**OGGETTO:** Procedura di Verifica di Assoggettabilità a VIA (VA) – Riscontro giudizio n. 3825 del 26.01.2023 - Codice Pratica 22/0380712

**Progetto:** Modifica di un impianto di messa in riserva e trattamento di rifiuti speciali non pericolosi e pericolosi

**Richiedente:** NEW EDY S.R.L. - Comune Montesilvano (PE)

Quadro elettrico generale

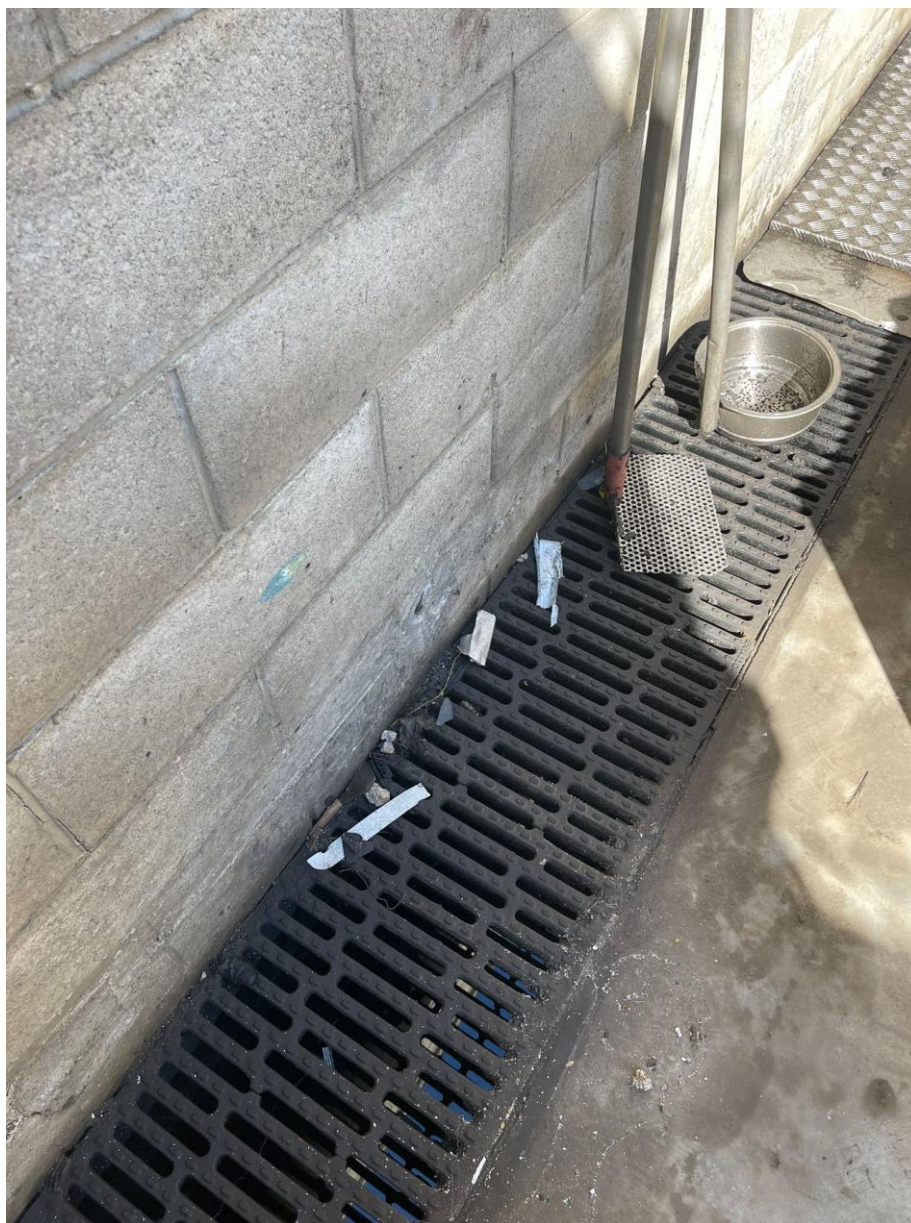
***4. Dare evidenza che il sistema costituito dalle due vasche di prima pioggia garantisca la raccolta del volume complessivo prima dell'attivazione del bypass.***

L'impianto di trattamento è dotato di un sensore di prima pioggia collegato ad un Quadro elettrico che permette così la separazione tra le acque di prima pioggia e le acque di seconda pioggia.
